IMPIANTO DI PRODUZIONE DI ENERGIA ELETTRICA PER CONVERSIONE FOTOVOLTAICA DELLA FONTE SOLARE "LI POGGI" - POTENZA DI PICCO 30,06 MW_p

PROGETTO DEFINITIVO - CODICE AU V1YFCO5

RELAZIONE ESPLICATIVA

La presente relazione è stata redatta per fornire una risposta organica ed organizzata alle richieste di integrazione trasmesse ad Acciona Energia Global Italia Srl da:

Figura 2: Individuazione ricettori.

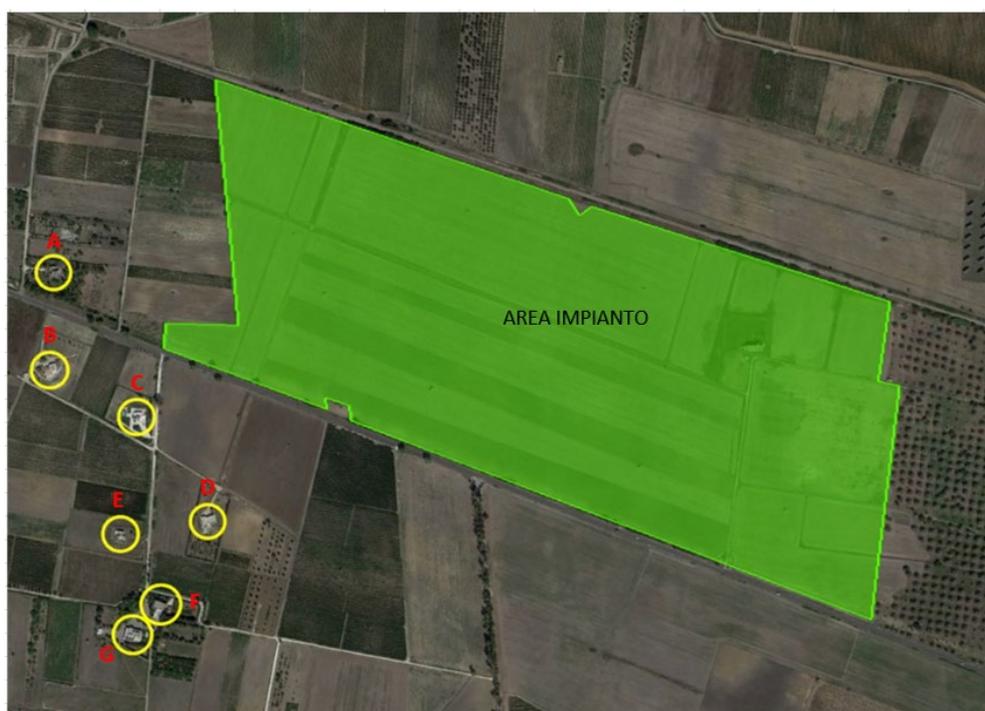
1.1.1. Si chiede di fornire l'individuazione cartografica e definizione della tipologia e delle destinazioni d'uso dei ricettori vicini e potenzialmente esposti alle emissioni delle sorgenti di rumore.

Risposta: I ricettori potenzialmente esposti sono individuati con le lettere maiuscole in Figura 4 in cui è presente uno stralcio della foto aerea tratta da Google Earth. La tipologia è costituita da edifici con destinazione residenziale posti su terreni agricoli.

Vista la distanza ricettori-sorgenti e le basse emissioni acustiche di quest'ultime, le immissioni di rumore, che saranno generate, non determineranno differenziali superiori ai limiti di legge né superamento dei limiti assoluti di emissione e immissione.

Nuovo deposito

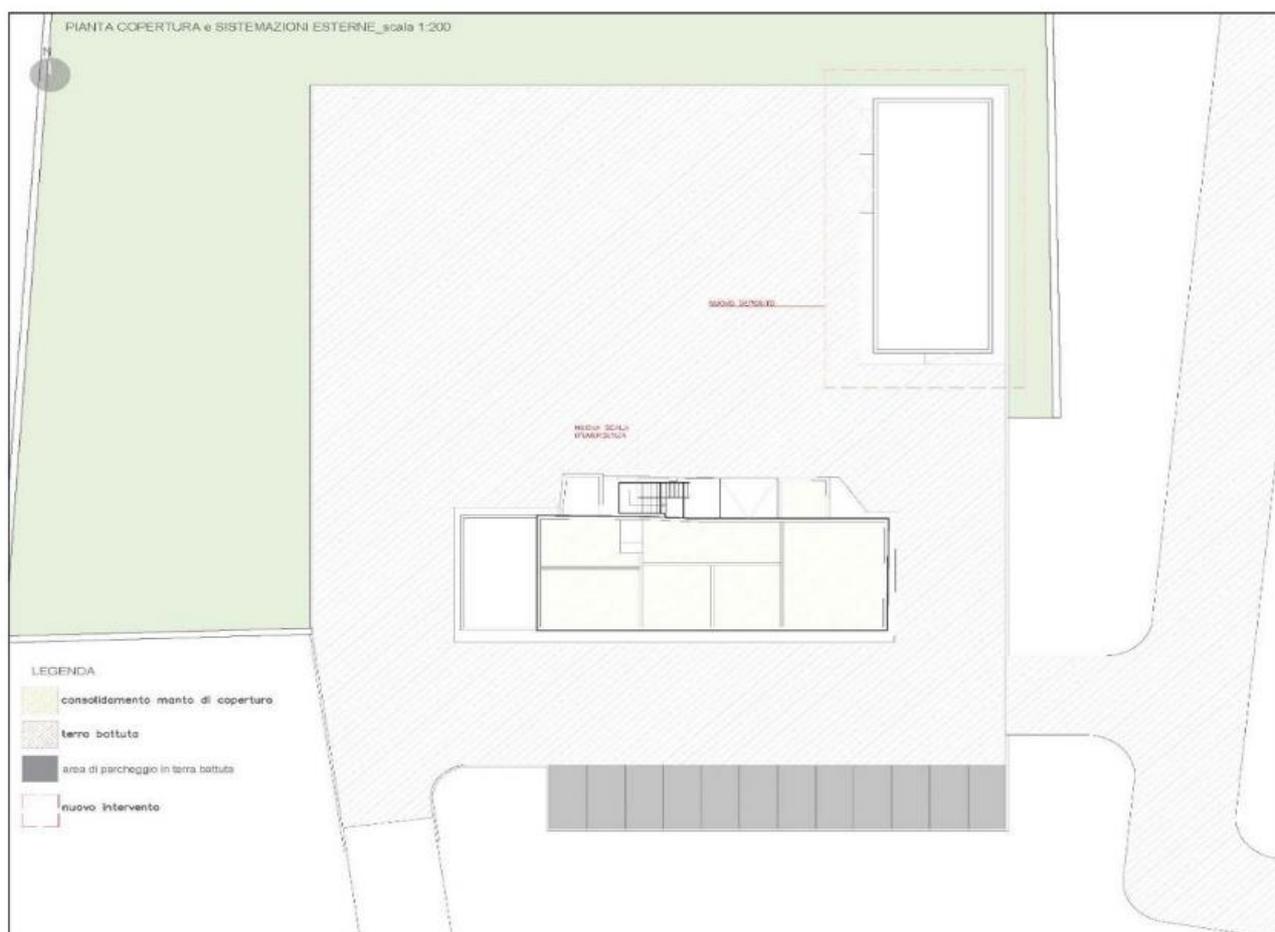
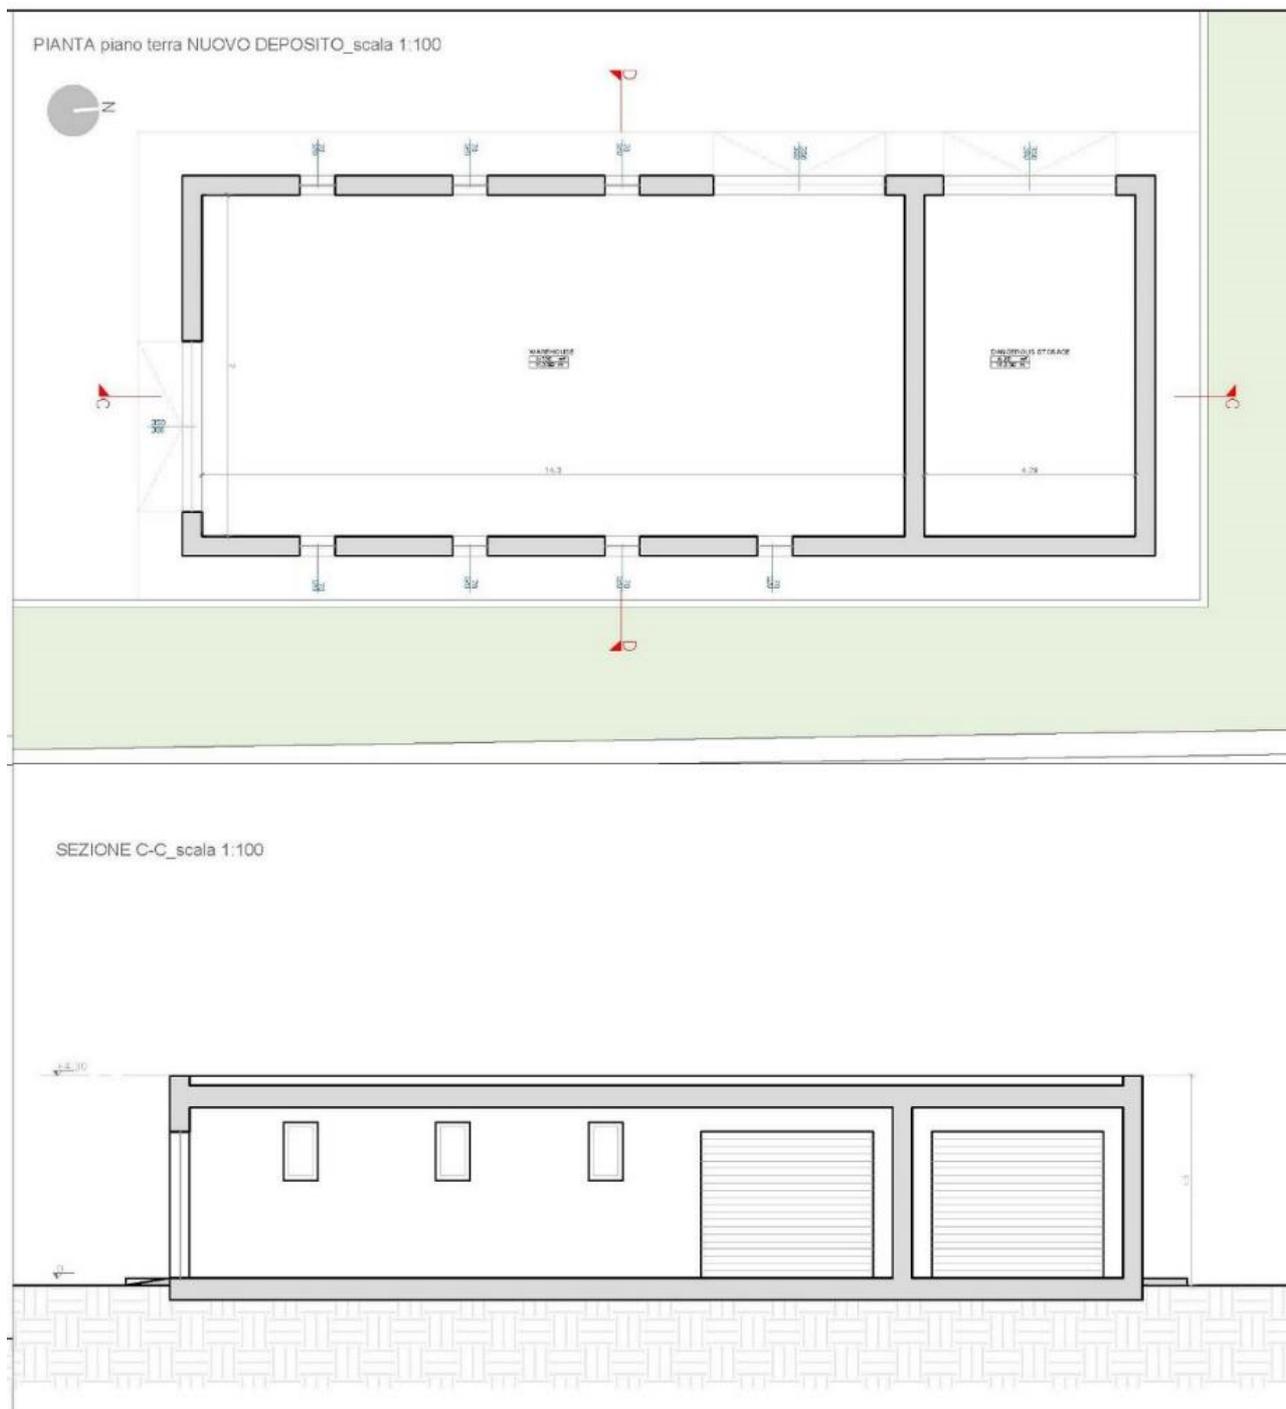
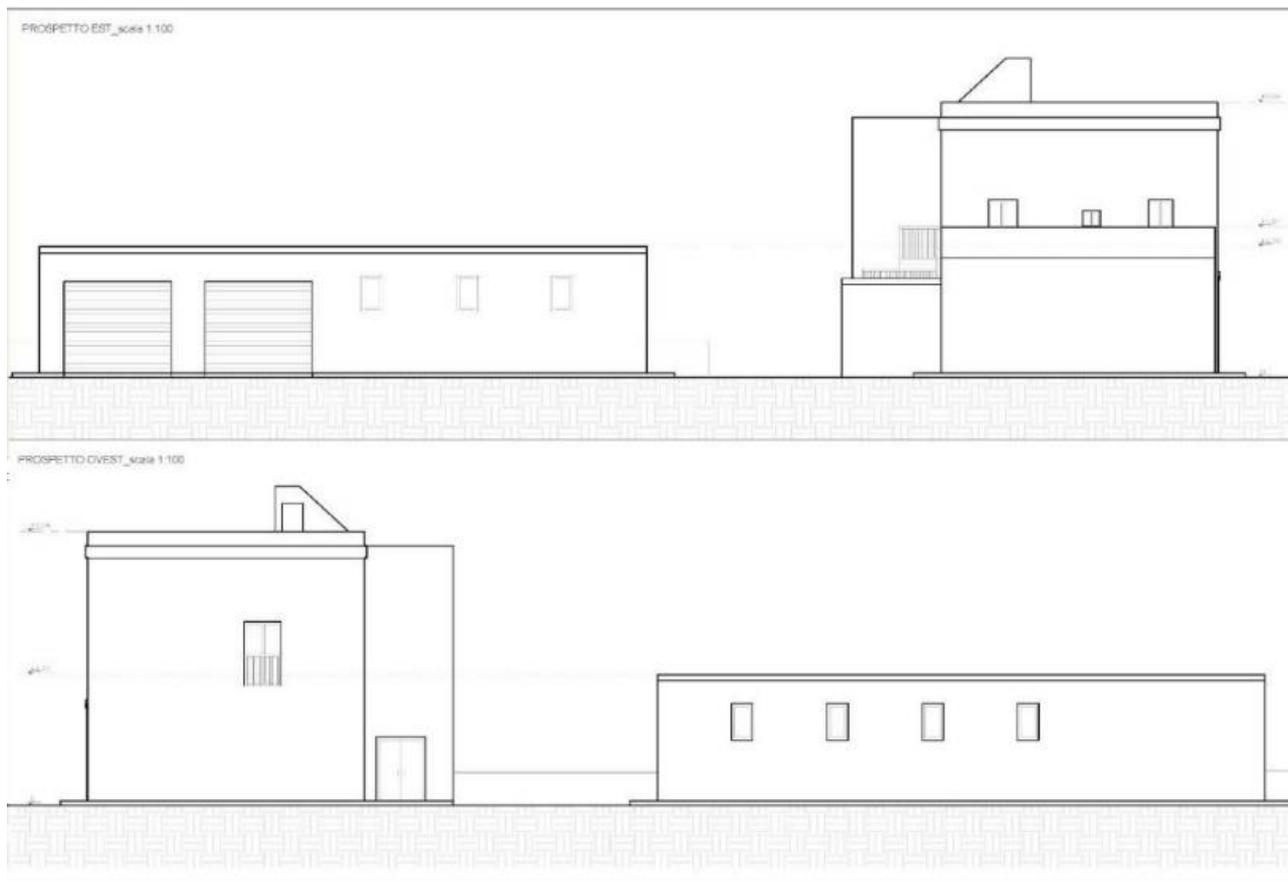
3.1.1. Si chiede di approfondire anche con elaborati grafici e fotosimulazioni la realizzazione della nuova costruzione avente funzione di deposito specificando la collocazione, le dimensioni, le altezze, i materiali da costruzione, le colorazioni adottate, e le relative opere di mitigazione.

Risposta: Si riportano qui di seguito il paragrafo 7.2 ed il paragrafo 8 della relazione tecnica, elaborato **ED.60.17.pdf**, presente nella documentazione a voi trasmessa in prima istanza, come approfondimento delle caratteristiche costruttive/dimensionali del futuro deposito previsto in progetto

Il progetto prevede la costruzione di un nuovo edificio destinato a magazzino che si sviluppa a piano terra con una superficie utile di 154 mq con un'altezza utile di 3.50 m. La struttura verticale perimetrale sarà costituita da muratura in poroton portante dello spessore di 25 cm a cui si aggiungerà una camera d'aria di 5 cm delimitata da un rivestimento in fette di tufo interno dello spessore di 10 cm il tutto a raggiungere lo spessore complessivo di 40 cm. Le strutture verticali interne di tramezzatura saranno realizzate in muratura di fette di tufo dello spessore di 10 cm. La struttura orizzontale sarà piana, realizzata in solaio latero cementizio e coibentata con lastre di polistirene espanso; sarà realizzato un massetto per le pendenze con relativa impermeabilizzazione; la finitura della superficie sarà realizzata con rivestimento in guaina ardesiata, colore grigio chiaro. Per quanto riguarda le rifiniture, le pareti interne ed esterne saranno intonacate secondo le tecniche tradizionali, a base calce a tre strati, di cui rinzaffo, arricciamento e tonachino bianco liscio. Gli infissi esterni saranno in alluminio, dello stesso tipo di quelli della masseria La pavimentazione interna sarà del tipo monolitico col sistema fresco su fresco, costituita da massetto di calcestruzzo armato con rete elettrosaldata a maglia quadrata e manto di usura a base di quarzo compresa la lisciatura finale con mezzi meccanici. La pitturazione esterna ed interna delle pareti sarà eseguita con pittura a base di grassello di calce nella tonalità del bianco naturale L'impianto elettrico, idrico e fognante saranno realizzati secondo la normativa vigente.

Superficie coperta nuovo deposito: 210 mq

Altezza nuovo deposito: 4.30 m

Volume nuovo deposito= 210 mq x 4.30= 903 mc

Figura 4: Stralcio Elaborato Grafico EG.21.00.pdf – Particolare Sistema Tracker.

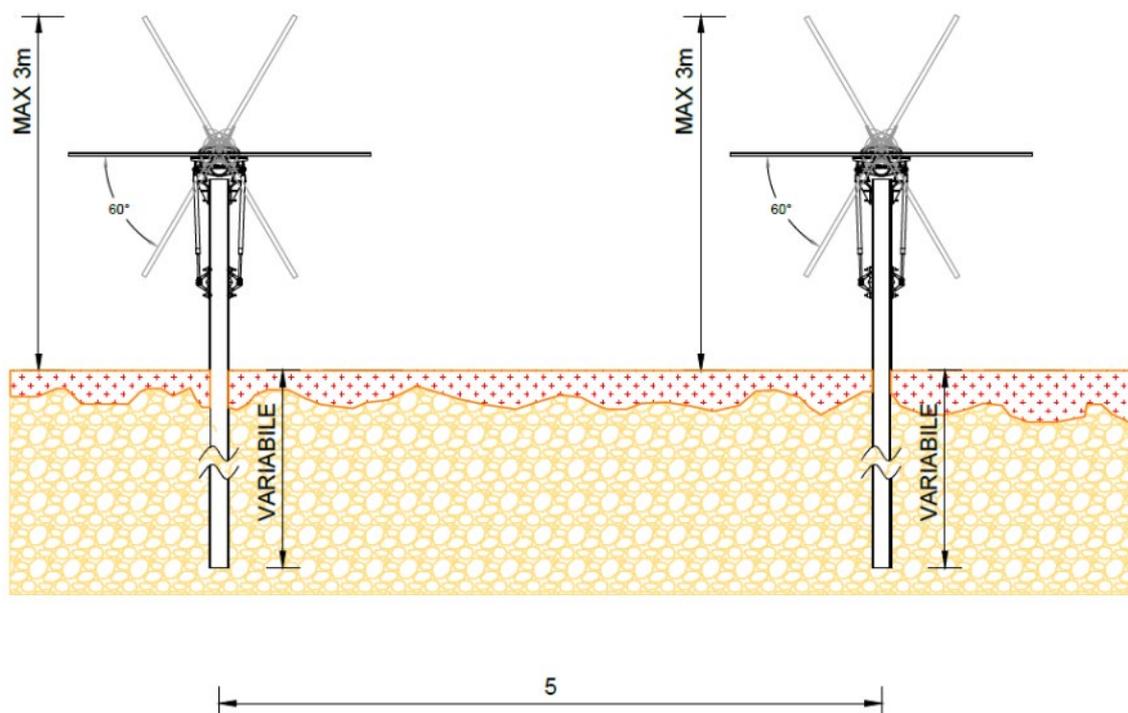
Richiesta 4. *non risulta che il Proponente faccia riferimento nel SIA ad alternative progettuali rispetto alla soluzione di progetto oggetto di valutazione; si ritiene pertanto necessario che il Proponente fornisca un riscontro in merito alle ulteriori soluzioni progettuali analizzate, specificando i motivi che hanno determinato la scelta della seguente soluzione di progetto; le predette soluzioni alternative richieste dovranno tener conto sia di localizzazioni alternative rispetto a quella prescelta, che della possibilità di smorzare "l'effetto distesa" mediante l'interposizione di aree arborate, cespuglieti o filari di siepi opportunamente disposti in relazione ai punti di osservazione*

In riferimento all'effetto distesa si precisa che il progetto prevede l'utilizzo di sistemi tracker ad inseguimento solare, disposti in direzione nord/sud, con un'interdistanza tra le file di 5mt. Questa soluzione implica che l'impianto possenga una sua mobilità intrinseca, per cui la stessa posizione dei pannelli varia lungo tutto l'arco della giornata, rendendo quindi lo stesso impianto variabile con

Come riportato nella Figura precedente i pannelli ruotano lungo l'asse del sistema tracker con un'angolazione ben definita, questo implica che durante l'arco della giornata l'impianto assume una disposizione variabile, andando a ridurre in automatico l'effetto distesa. Inoltre per mitigare la presenza dell'impianto è prevista la realizzazione di una recinzione perimetrale con essenze arbore specifiche che vanno a schermare lo stesso progetto, il tutto per come meglio descritto nei relativi elaborati

Figura 5: Vista complessiva da Google Earth dell'intero progetto con in il tracciato di cavidotto proposto ed in giallo il tratto che dovrebbe essere previsto per allontanarsi dalla Masseria Moregine.

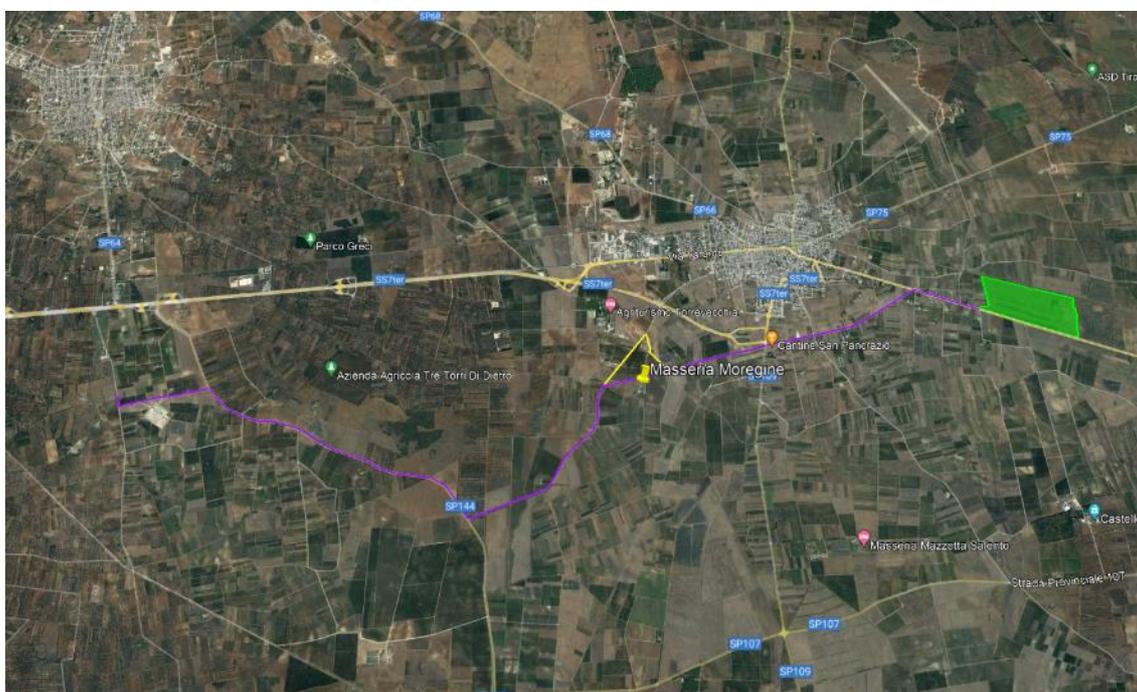
Richiesta 5. considerato che il progetto di cui trattasi prevede l'attraversamento del cavidotto MT dell'area di rispetto della Masseria Moregine (c/r. p. 17 della Relazione paesaggistica), si chiede di voler prevedere una soluzione alternativa di attraversamento che prenda in considerazione altra localizzazione del cavidotto in luogo di quella prevista dal Proponente;

Risposta: In riferimento a quanto richiesto al punto 5 si precisa che la posa del cavidotto, soprattutto nell'area di rispetto della Masseria Moregine, avverrà interrata e lungo una viabilità esistente, senza in alcun modo interferire con la stessa Masseria, inoltre lo posa dello stesso prevede il ripristino delle aree. Si evidenzia anche che in riferimento all'Art.15 dell'Allegato A relativo all'Art.2 comma 1 del D.P.R. n.31 del 13/02/2017, la attività di posa di cavi interrati, anche se realizzate in aree vincolate, sono escluse dall'Autorizzazione Paesaggistica.

Comunque visto l'interesse archeologico della Masseria Moregine, la scrivente è disponibile, qualora necessario, ad adottare una soluzione progettuale, meglio evidenziata nell'Elaborato **V1YFC05_RelazionePaesaggistica_rev01**, con cui ci si allontana dalla relativa area di rispetto, precisando tuttavia che tale soluzione alternativa non è da considerarsi migliorativa o tanto meno riduttiva rispetto alla soluzione di progetto proposta. Quest'alternativa difatti coinvolge un'area maggiore ed allunga il percorso dello stesso cavidotto, aumentandone le perdite tecniche.

IMMAGINE dx1.

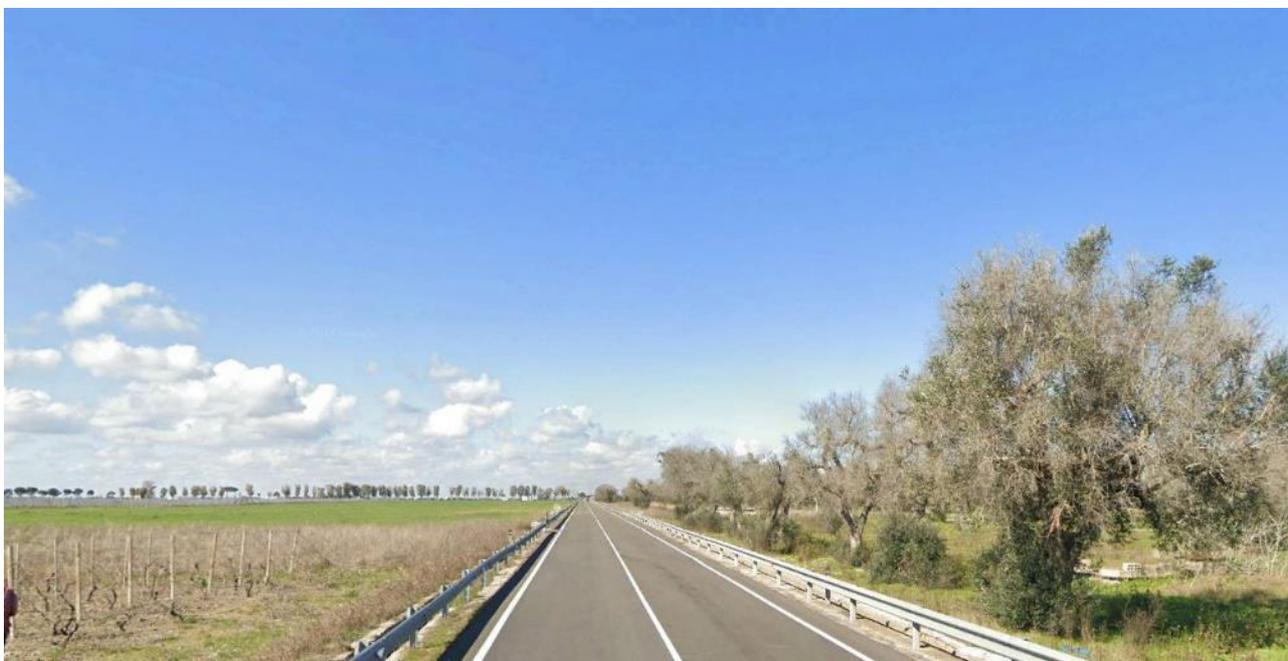
Richiesta 6. predisposizione di ulteriori fotosimulazioni dell'impianto fotovoltaico lungo i principali itinerari visuali quali strade di interesse paesaggistico, strade panoramiche, viabilità principale e in corrispondenza dei punti di osservazione che rivestono un'importanza particolare dal punto di vista paesaggistico (a titolo esemplificativo, da e verso la SS7TER, individuata dal PPTR come strada a valenza paesaggistica); andranno individuati lungo un tratto di lunghezza pari a circa 10 chilometri un numero significativo di punti di osservazione da cui poter stimare anche il cumulo derivante dalla contemporanea percezione dell'impianto oggetto di valutazione con gli altri impianti FER esistenti; le predette fotosimulazioni dovranno essere corredate da keyplan di riferimento sulla quale riportare i punti di ripresa;

Risposta: In riferimento a quanto richiesto al punto 6 si riportano sotto una serie di fotosimulazioni realizzate ad una distanza significativa rispetto alla posizione dell'impianto. Si ribadisce comunque che essendo previsti in progetto l'installazione di moduli fotovoltaici a terra su strutture con un'altezza massima complessiva di 3 mt dal piano campagna, ed avendo previsto una specifica opera di mitigazione visiva perimetrale, lo stesso impianto risulta poco visibile già nell'arco di centinaia di metri, visto anche la conformazione orografica pianeggiante della zona circostante che rende l'impianto non percettibile anche a distanze maggiori.
